Commission économique pour l'Europe**Comité de gestion de la Convention TIR de 1975****Soixante-troisième session**

Révision de la Convention :**Propositions d'amendements à la Convention acceptées,
en attente d'adoption officielle****Propositions d'amendements à la Convention
acceptées, en attente d'adoption officielle****Note du secrétariat****I. Mandat et historique**

Amendements juridiques au texte de la Convention

Croquis n° 9.4

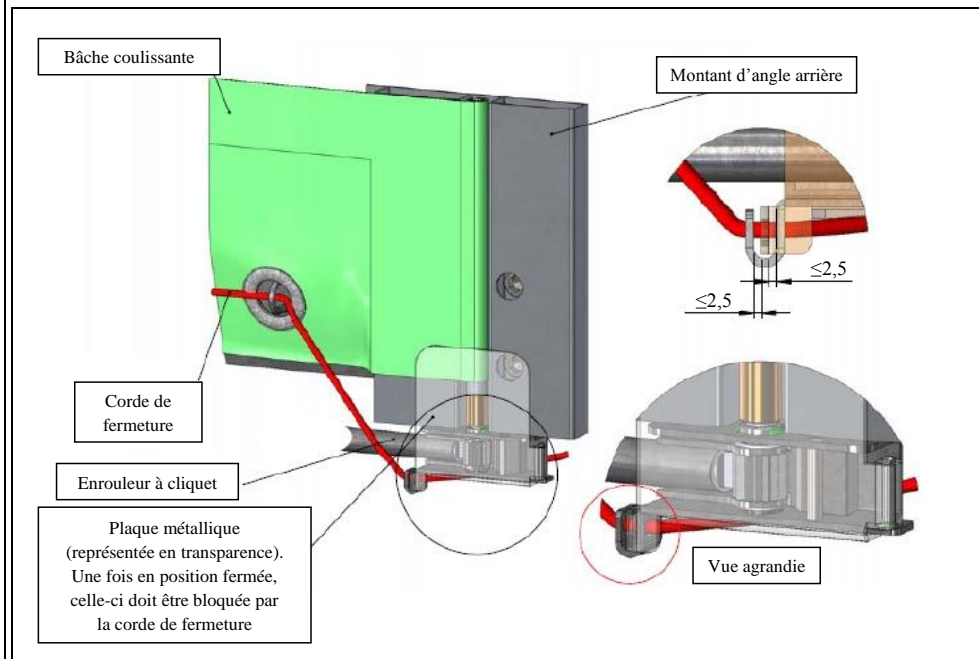
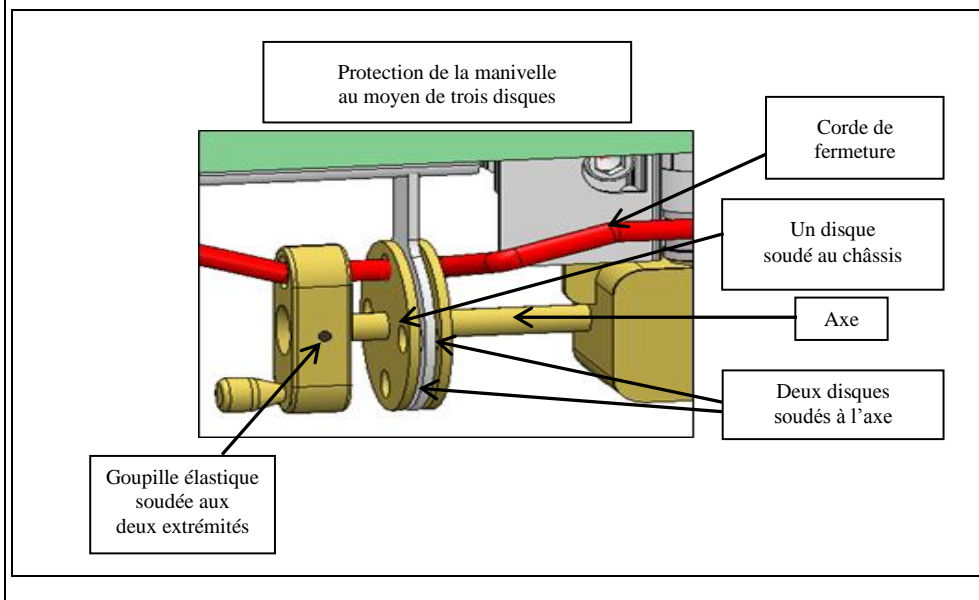
Remplacer le croquis n° 9 par le suivant :

Pour tendre la bâche coulissante horizontalement, on utilise un enrouleur à cliquet (habituellement à l'arrière du véhicule). Le présent croquis donne deux exemples a) et b) de la manière de verrouiller l'enrouleur à cliquet ou le tendeur à réducteur.

a) Verrouillage de l'enrouleur à cliquet

b) Verrouillage du tendeur à réducteur

Croquis n° 9.5

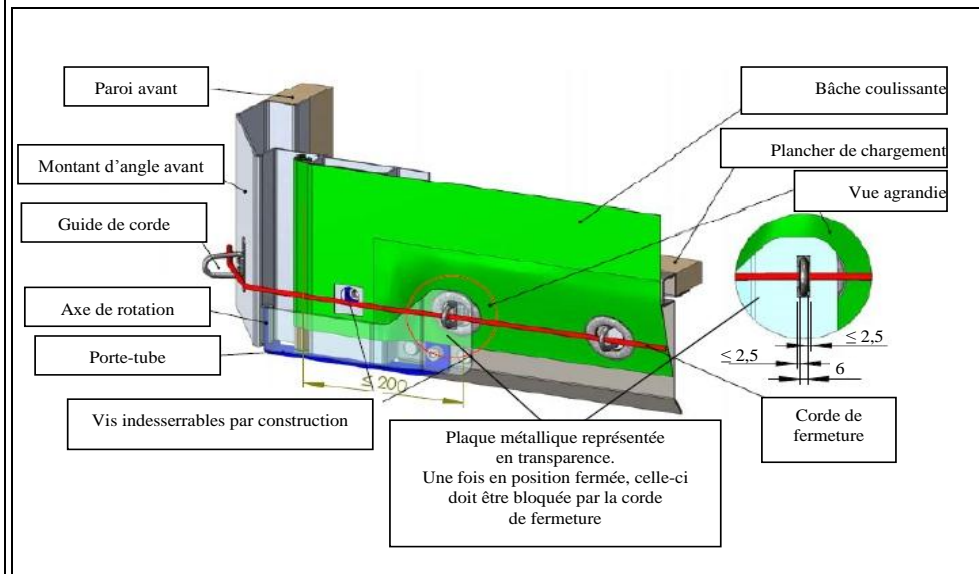
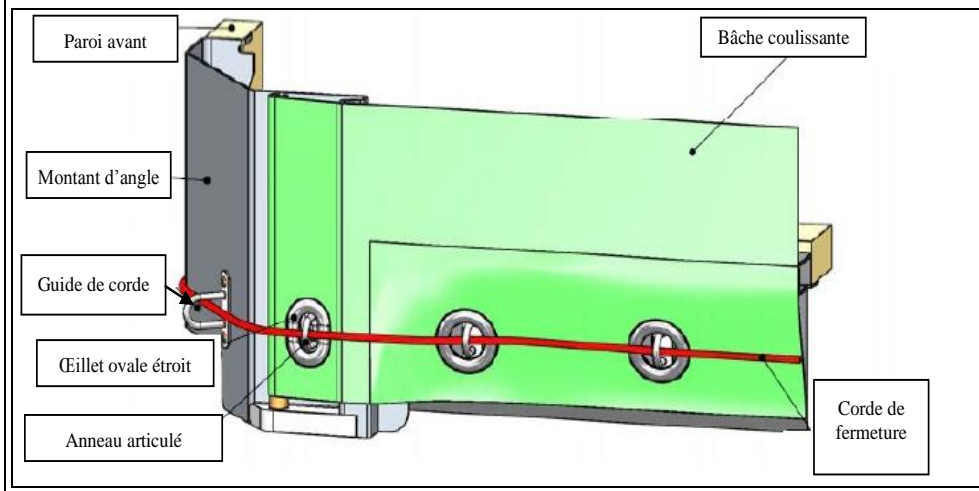
Pour fixer la bâche coulissante de l'autre côté (habituellement à l'avant du véhicule), on peut utiliser les systèmes a) ou b) suivants.

a) Plaque métallique

b) Œillet ovale étroit et système antilevage pour le tube de tension

Croquis n° 10.1

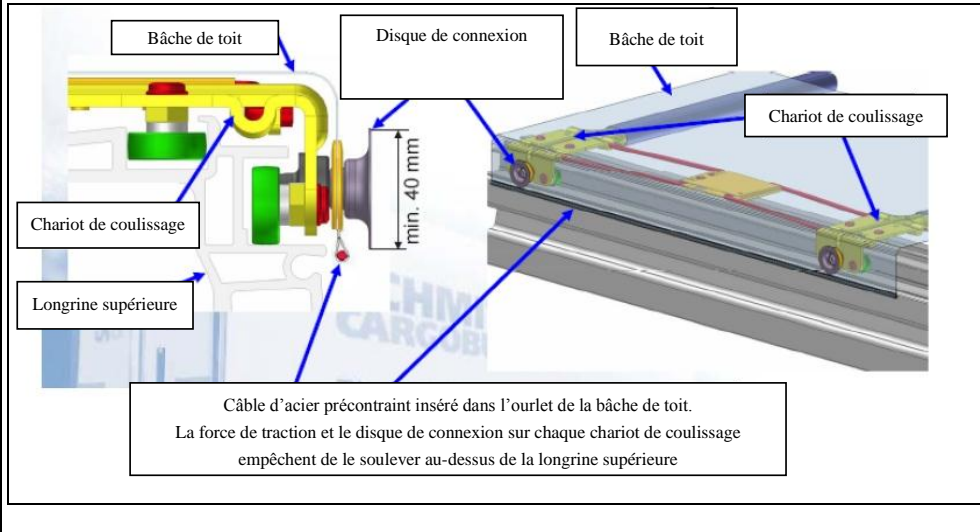
Après le nouveau croquis n° 9, *ajouter* un nouveau croquis n° 10, ainsi conçu :

Deux câbles d'acier précontraint, insérés dans l'ourlet des bâches latérales, sont fixés de part et d'autre du compartiment de chargement. Chacun d'eux est fixé à l'avant (voir croquis 10.2) et à l'arrière du compartiment (voir croquis 10.3). La force de traction et le disque de connexion sur chaque chariot de coulissage empêchent de soulever le câble et l'ourlet au-dessus de la longrine supérieure.

Croquis n° 10.2

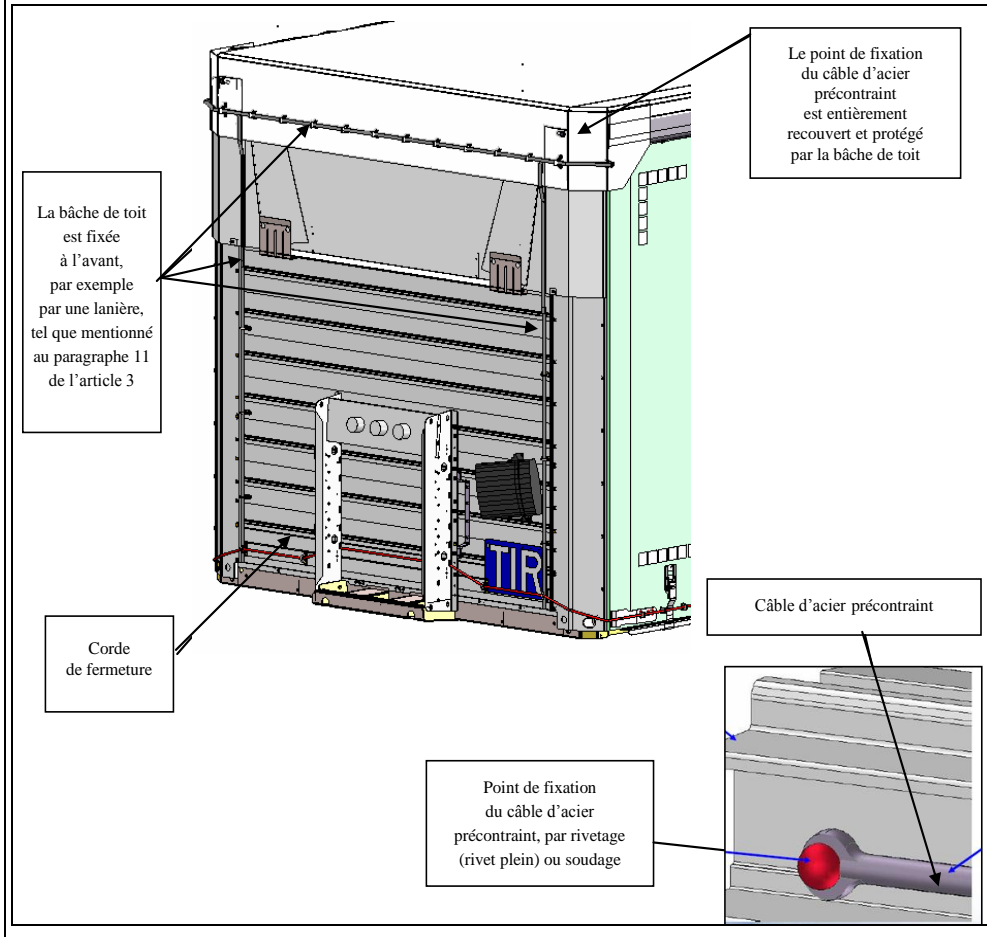
La bâche de toit coulissante doit recouvrir la partie pleine du toit à l'avant du compartiment de chargement de telle manière qu'elle ne puisse être tirée par-dessus l'arête supérieure de la longrine supérieure.

Croquis n° 10.3

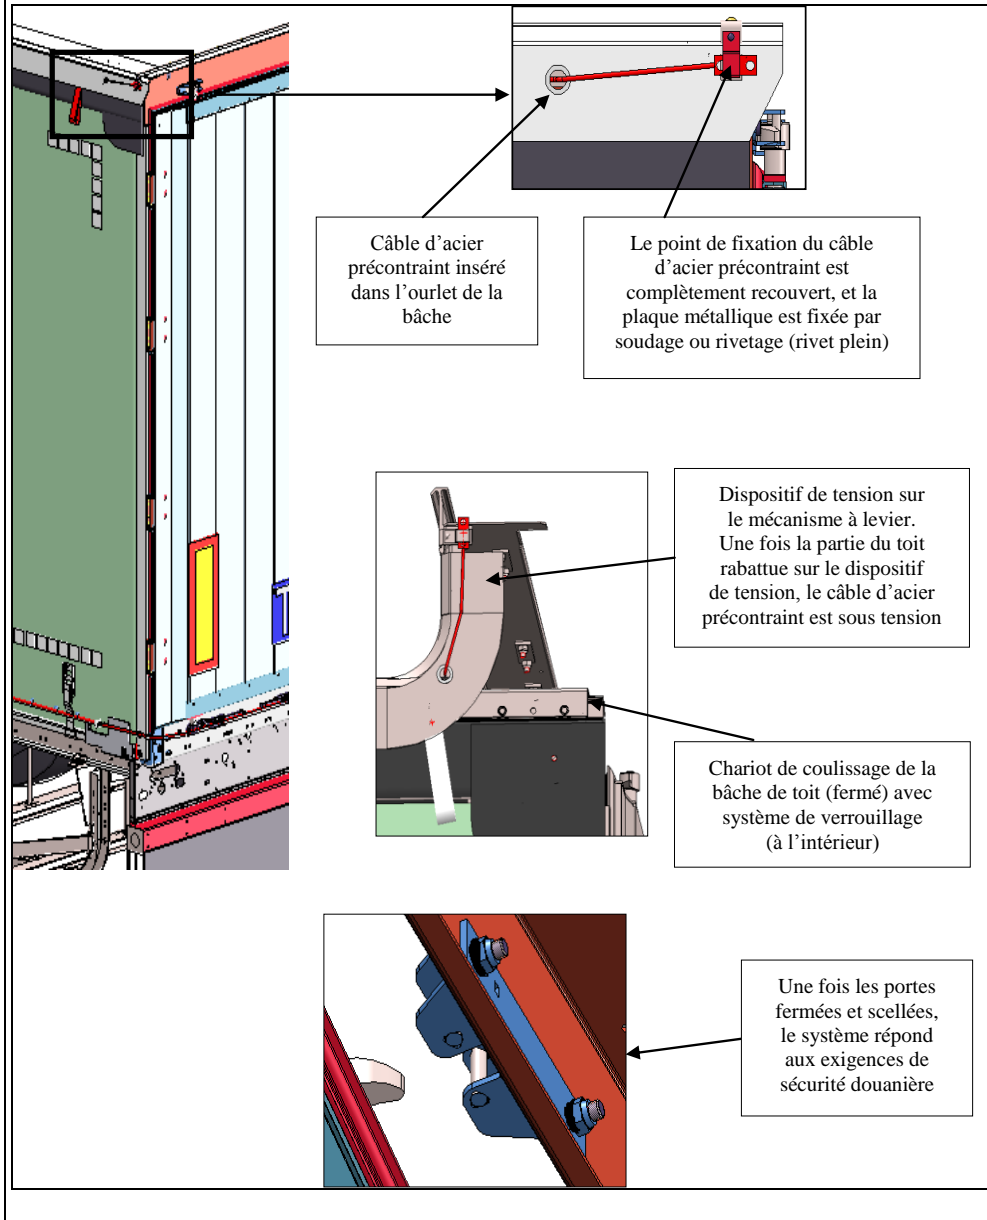
À l'arrière, un dispositif spécial, par exemple une plaque déflectrice, est monté sur le toit et empêche d'accéder au compartiment de chargement sans laisser de traces visibles une fois les portes fermées et scellées.

Croquis n° 9.4

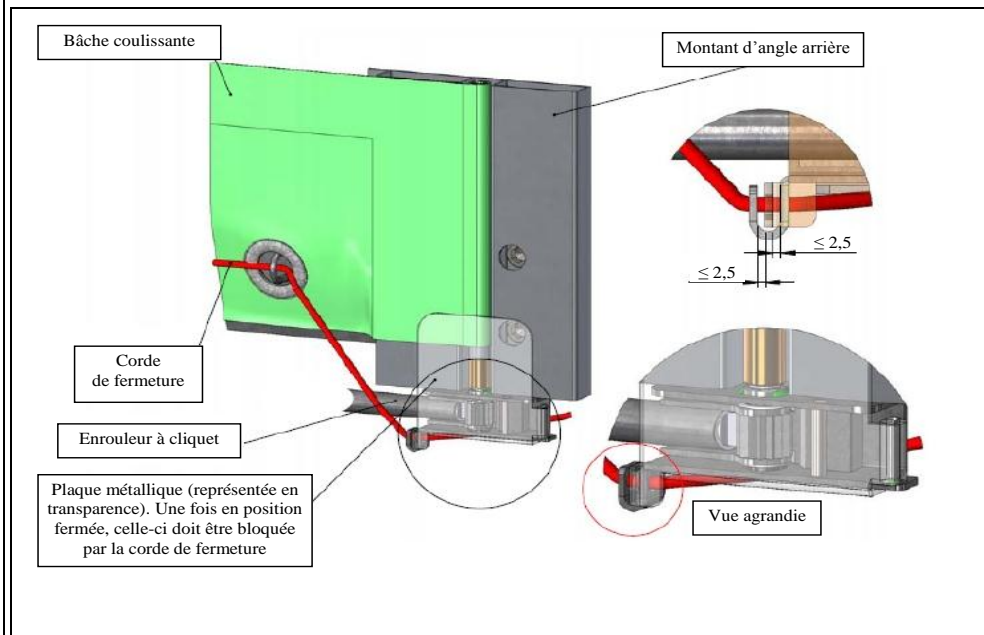
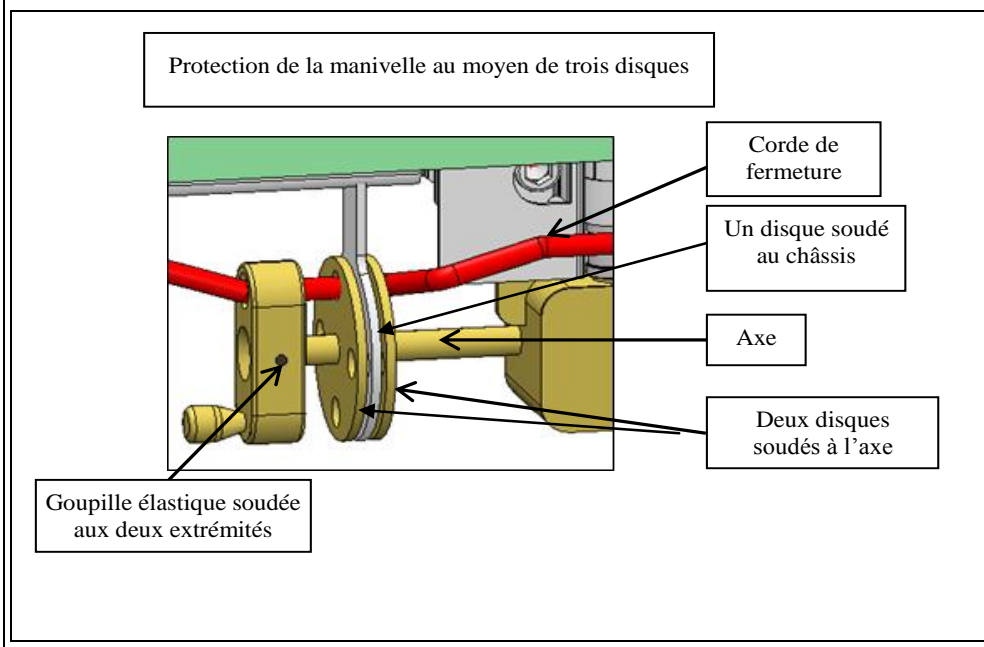
Remplacer le croquis n° 9 par le suivant :

Pour tendre la bâche coulissante horizontalement, on utilise un enrouleur à cliquet (habituellement à l'arrière du conteneur). Le présent croquis donne deux exemples a) et b) de la manière de verrouiller l'enrouleur à cliquet ou le tendeur à réducteur.

a) Verrouillage de l'enrouleur à cliquet

b) Verrouillage du tendeur à réducteur

Croquis n° 9.5

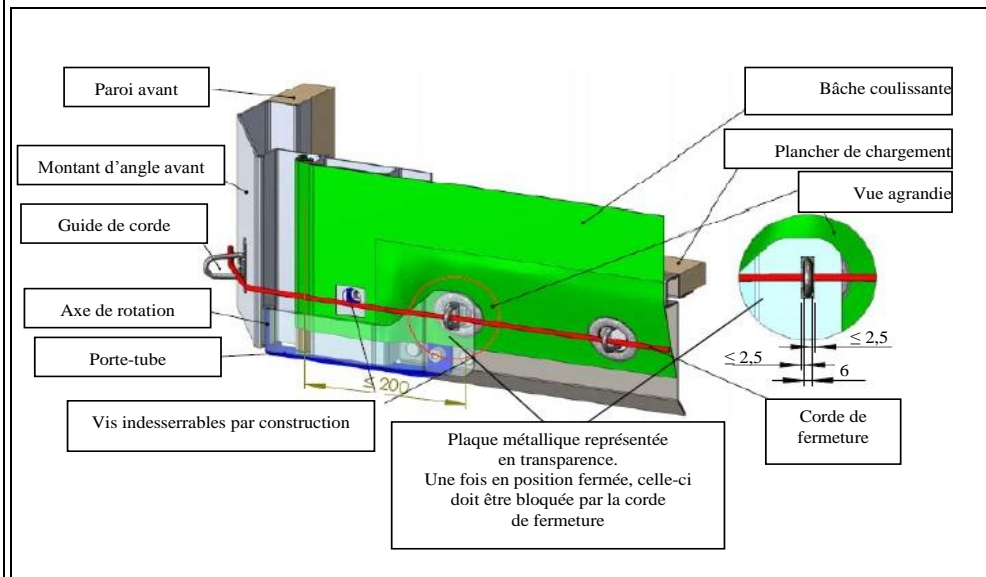
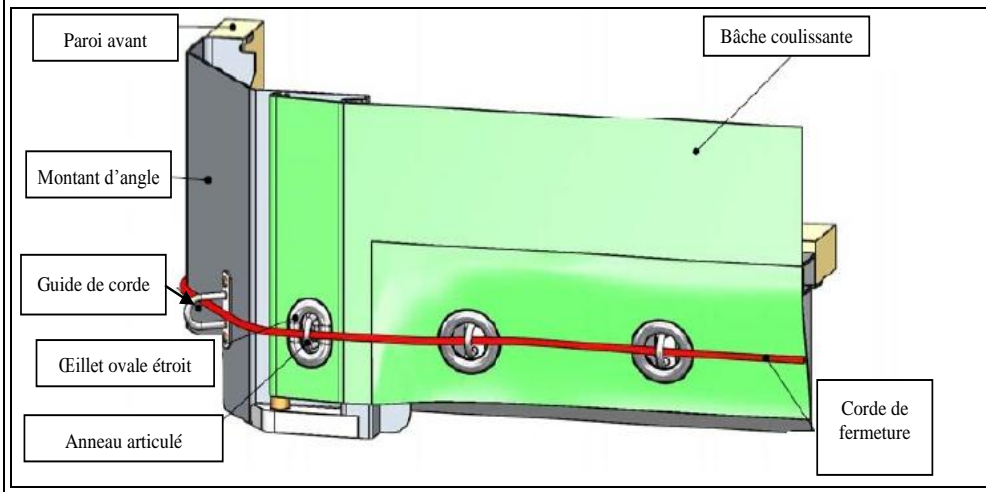
Pour fixer la bâche coulissante de l'autre côté (habituellement à l'avant du véhicule), on peut utiliser les systèmes a) ou b) suivants.

a) Plaque métallique

b) Œillet ovale étroit et système antilevage pour le tube de tension

Croquis n° 10.1

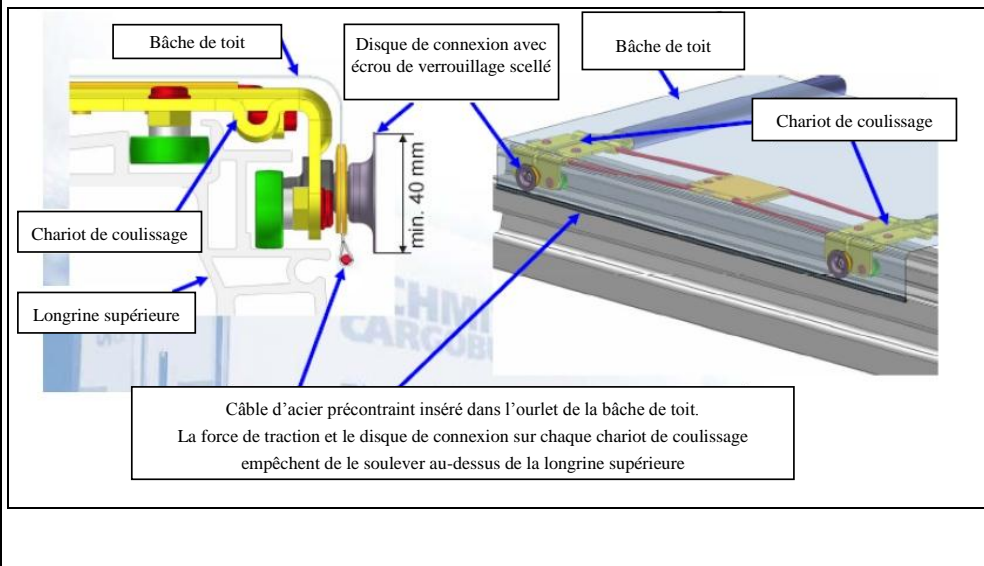
Après le nouveau croquis n° 9, ajouter un nouveau croquis n° 10, ainsi conçu :

Deux câbles d'acier précontraint, insérés dans l'ourlet des bâches latérales, sont fixés de part et d'autre du conteneur. Chacun d'eux est fixé à l'avant (voir croquis 10.2) et à l'arrière du conteneur (voir croquis 10.3). La force de traction et le disque de connexion sur chaque chariot de coulissage empêchent de soulever le câble et l'ourlet au-dessus de la longrine supérieure.

Croquis n° 10.2

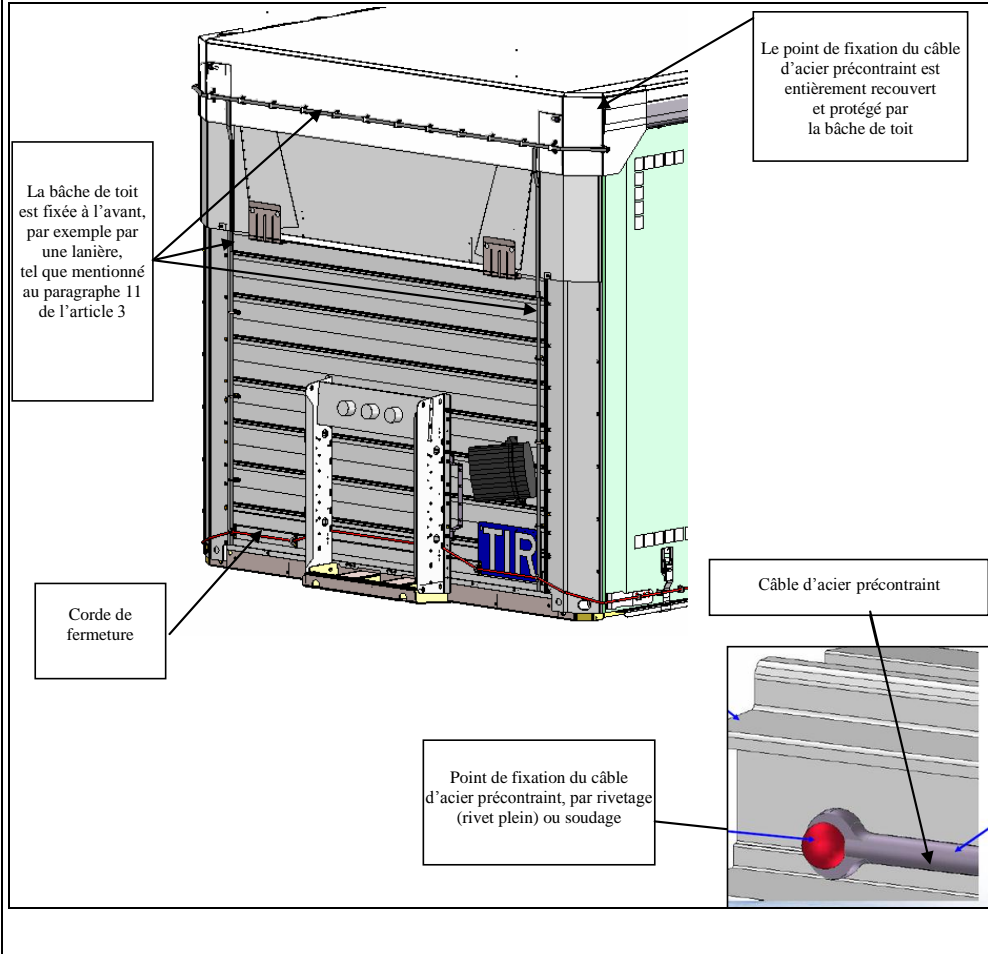
La bâche de toit coulissante doit recouvrir la partie pleine du toit à l'avant du conteneur de telle manière qu'elle ne puisse être tirée par-dessus l'arête supérieure de la longrine supérieure.
